KOMPLEXNÍ SIMULAČNÍ
CENTRUM MU

Revize		
00	2019 - 06 - 17	
01	2019 - 06 - 26	Doplnění připomínek PLOD.
02	2019 - 09 - 09	Doplnění výrobků, popisků, kót KLUB.
03	2019 - 11 - 08	Změny viz oblázky KLUB.
A	2019 - 11 - 25	Změna předmětu v m.č.312 NOV.
B	2019 - 11 - 29	Změny viz oblázky KLUB.

Číslo zakázky	3413 - 30
Stavba	KOMPLEXNÍ SIMULAČNÍ CENTRUM MU
Stupeň	RDS
Název PS - SO	D 101 - SIMULAČNÍ CENTRUM MU
Část	01 - ARCHITEKTONICKO STAVEBNÍ ŘEŠENÍ
Název výkresu	PŮDORYS 3.NP - změny v m.č. 323 a 333
Datum	2019 - 11 - 29
Formát	2 × A4
Měřítko	1 : 50

stavba	stupeň	číslo PS - SO	část	výkres	revize
SIM	RDS	D 101	01	017a	B

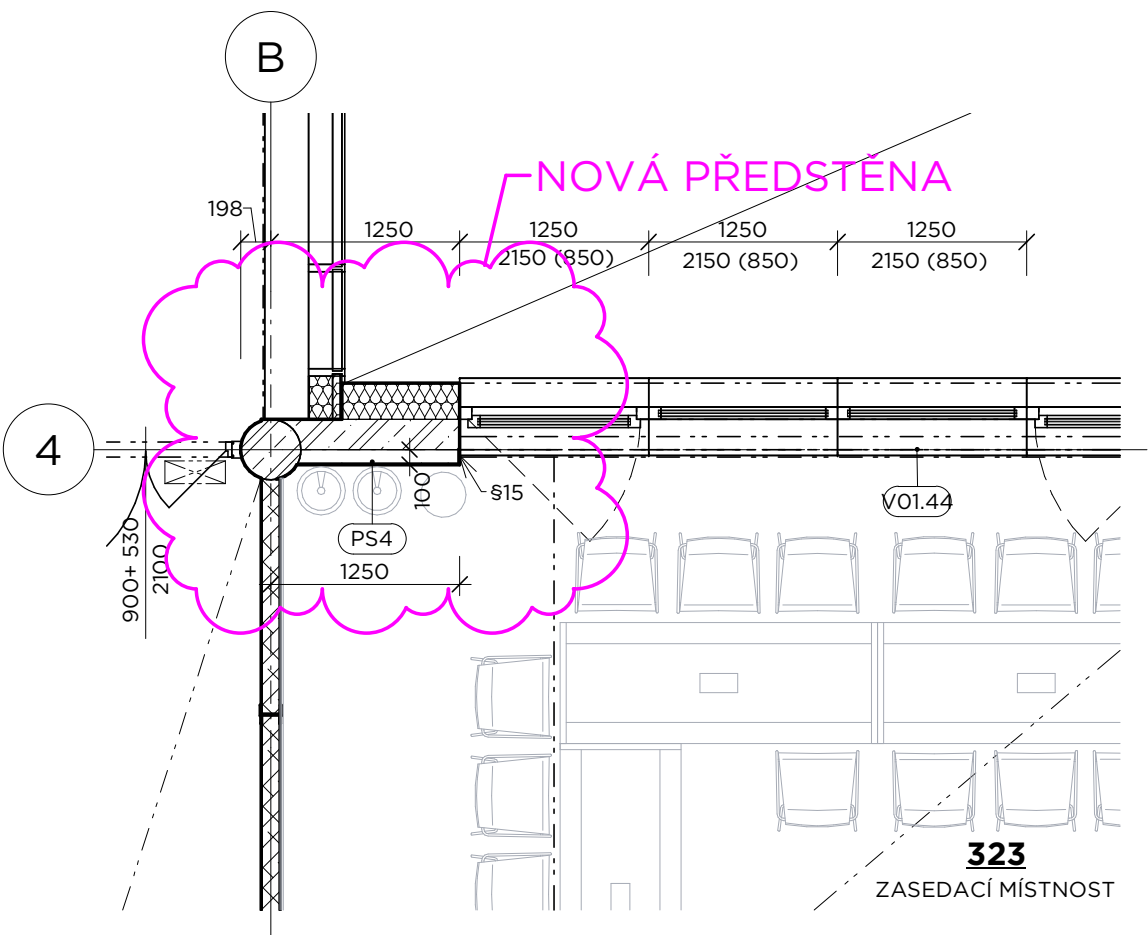
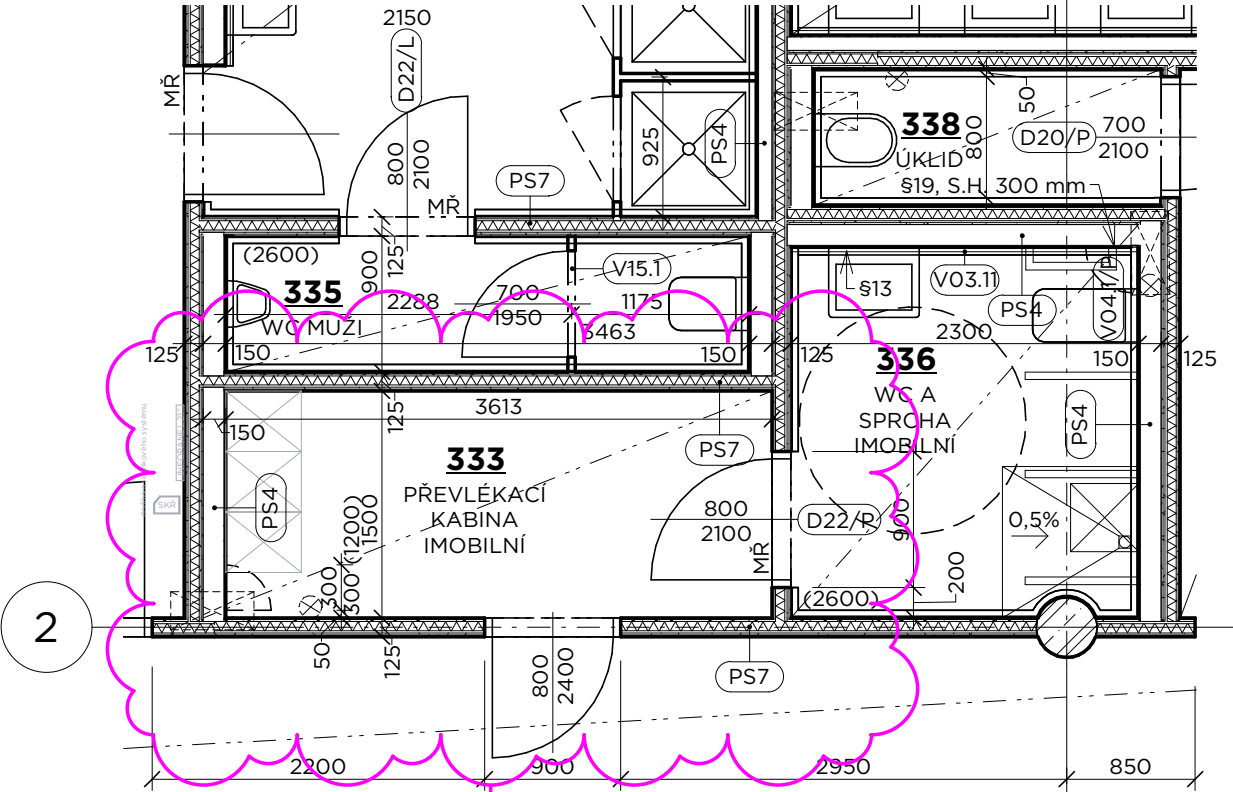
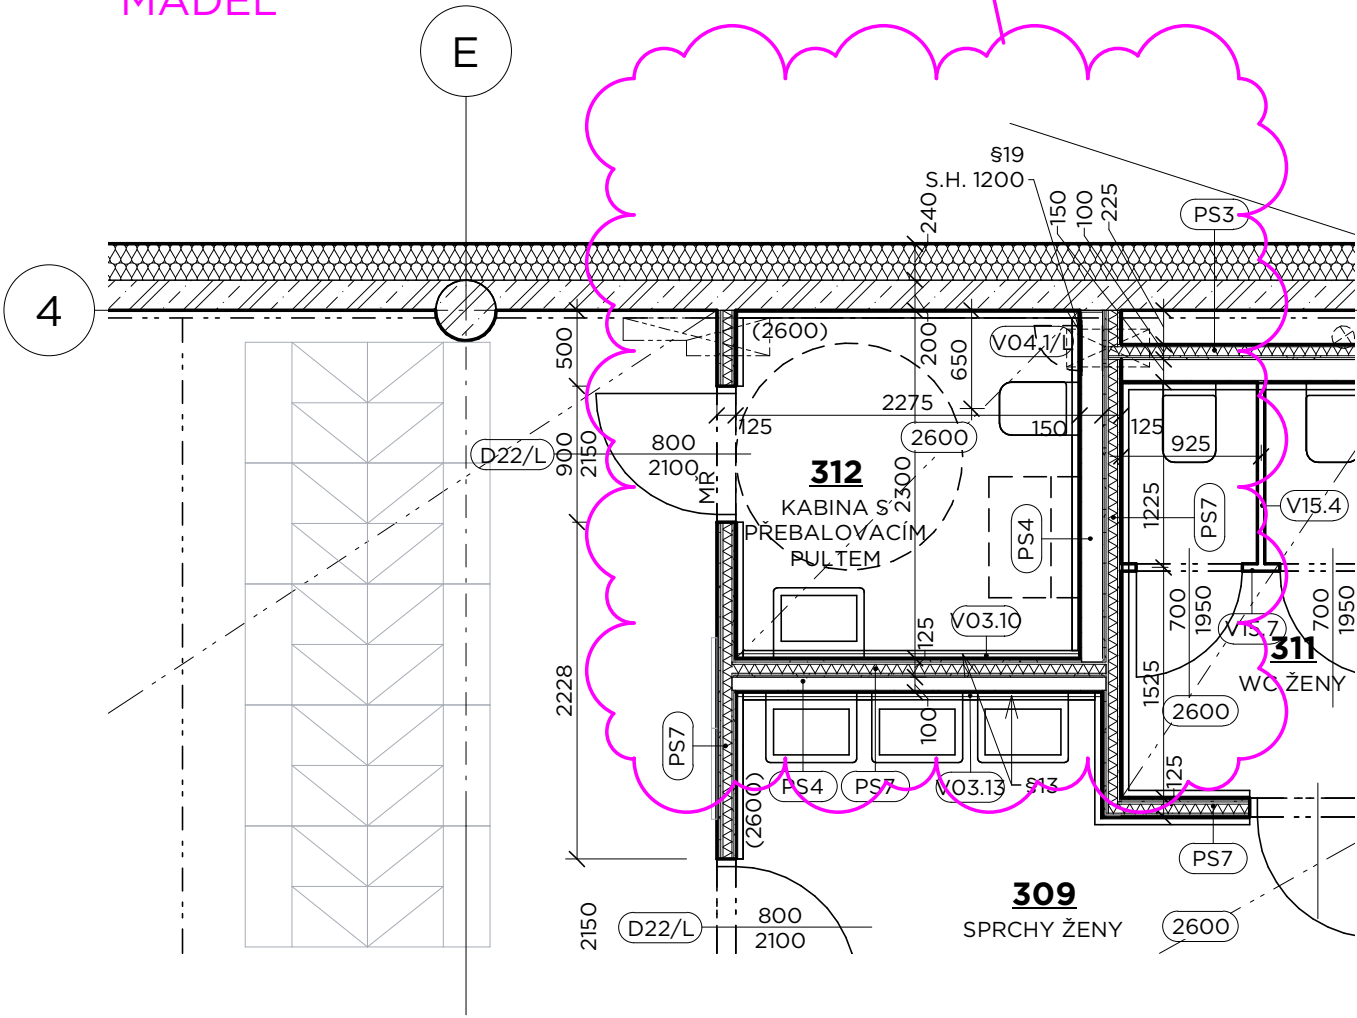
PŘEŘEŠENÍ M.Č.312 - POSUN A ZMĚNA ZÁCHODOVÉ MÍSY, ZRUŠENÍ MADEL

PŘEŘEŠENÍ M.Č. 333 - ZRUŠENÍ DĚLICÍ PŘÍČKY V15.6, SEDÁTKA, MADLA, ZRCADLA VO3.18. PŘIDÁNY SKŘÍNKY

POZNÁMKA K M.Č. 312
MÍSTNOST NESLOUŽÍ PRO IMOBILNÍ (VE 3.NP TO JE M.Č. 336)
NEBUDOU OSAZENA MADLA,
WC MÍSA SHODNÁ S OSTATNÍMI BĚŽNÝMI WC
